SERVICE-INFO

Optiske forskelle på strammerulle 531 0628 30

531 0628 30

Figur 1: 531 0628 30 (gammel)

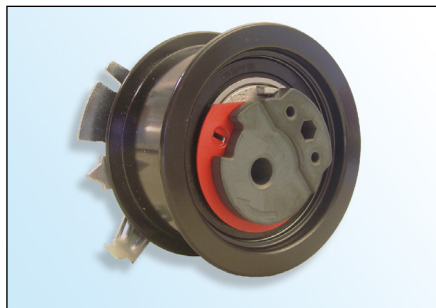
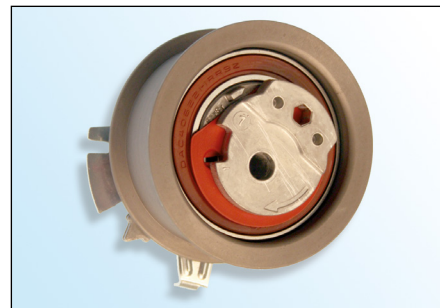
- Excentrik af sinteret metal
- Overfladelag E-Coat (sort)
- Sort lejepakning

- Excentrik af pressestøbt aluminium
- Overfladelag zink-fosfor (lysbrun)
- Brun eller sort lejepakning

Indenfor rammerne af fortsat udvikling af vores produkter har vi modificeret strammerulle **531 0565 30**.

Strammerullens "gamle" specifikation kan fortsat bruges og monteres i overensstemmelse med oplysninger fra køretøjfabrikanten!

Ved montering af den "nye specifikation" skal man passe på, at strammerullens overflade ikke ødelægges!
